Observaciones al Informe Técnico de Potencia Máxima de Central Fotovoltaica Loma Los Colorados

Autor	Departamento de Control de la Operación		
Fecha	20 de enero de 2020		
Código	COR-GO-DCO-PMAX-FV LLC-V2	Versión	2
Emitido por	Jorge Da costa LI.		
Revisado por	Gretchen Zbinden V.		
Aprobado por	Gretchen Zbinden V. - Rodrigo Espinoza V.		
Actividad	Informe Técnico de Potencia Máxima de Central Fotovoltaica Loma Los Colorados

[1]. Documento “Informe de Potencia Máxima Central Loma Los Colorados-PV”, N° documento: 389-OT005-IPPM-01-2, Rev. B, fecha documento: 21-12- 2019.

Figura 1: Sistema Equivalente parque ERNC (Solar o Eólico)

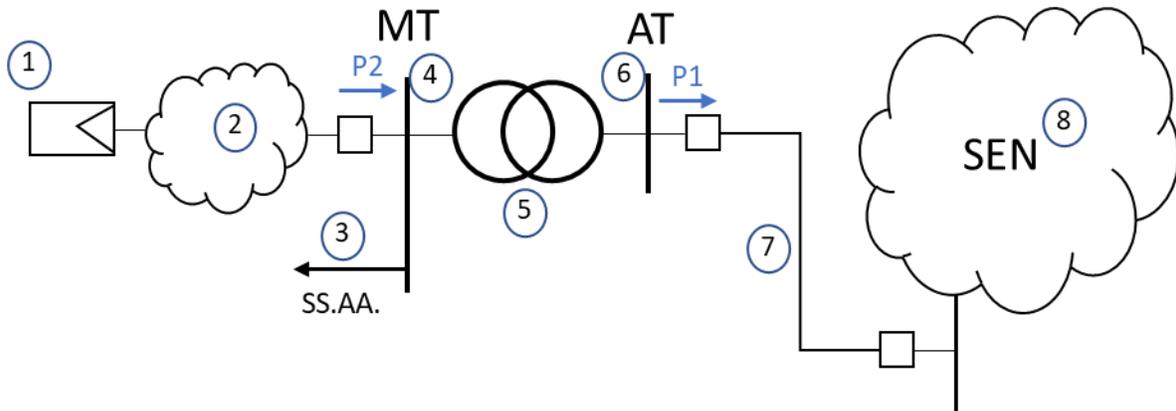
Considerando la descripción anterior, se solicita enviar e incorporar al informe técnico la siguiente información:

- a) **P1**: Potencia activa inyectada en la barra de alta tensión (AT) de la central [MW].

- b) **P2**: Potencia activa inyectada en la barra de media tensión (MT) de la central [MW].
- c) **Ptrafo**: Pérdidas activas en el transformador de poder de la central [kW].
- d) **SS.AA.**: Servicios Auxiliares de la central [kW].
- e) **Pcolector**: Pérdidas en el sistema colector del parque ERNC [kW].

$$PMax\ bruta = P1 + Ptrafo + SS.AA. + Pcolector$$

$$PMax\ bruta = P2 + Pcolector$$

$$PMax\ neta = P1$$

$$PMax\ neta = P2 - SS.AA. - Ptrafo$$
